Río Ceballos, jueves 16 de marzo de 2006

REF: INFORME SOBRE OBRA DE  
PAVIMENTACIÓN DEL CAMINO VIAL "AL  
CUADRADO" EN LA RESERVA LA QUEBRADA

**Presentaciones de fotos**

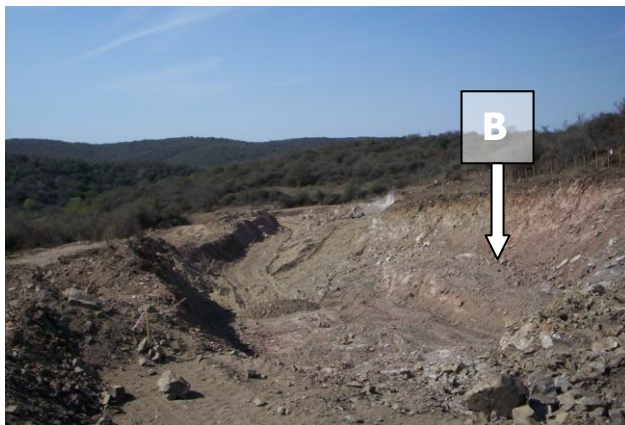
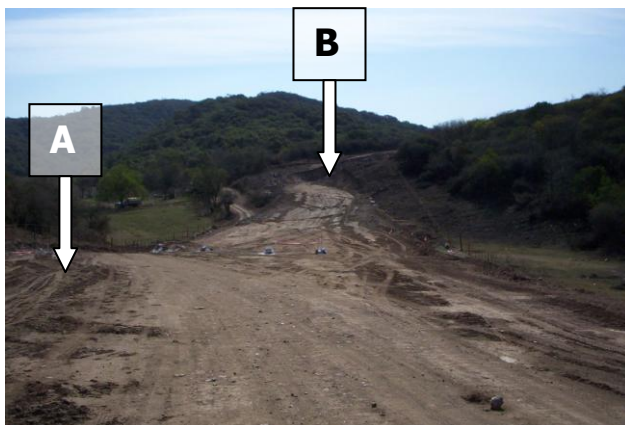
Las tareas de preparación del terreno involucran el desmonte total de la vegetación sobre pendiente, ensanchado del camino tradicional, expropiación de propiedades privadas, clausura para el tránsito, movimiento de topadoras. Genera entre otras el desmonte sin respetar vida silvestre, genera de acopios de leña no registrados.

Observase la modificación de la traza antigua A) Camino tradicional, B) Trazado del camino nuevo. C) Destape de la superficie edáfica, remoción de suelo, apertura longitudinal sobre la topografía, disposición de materiales, levantado de taludes, alteración de la pendiente. Para la construcción del camino.

Tramos de la obra ya pavimentado. Se observan los cortes sobre la topografía.

Por lo mencionado, cabe aclarar la imperiosa intervención de la A.C.A.S.E. para que por principio de precaución, hasta que se cuente con el Estudio de Impacto Ambiental y se cumpla con los requisitos de Decreto N° 2.131, se suspenda la obra sobre las Áreas Naturales Protegidas mencionadas.
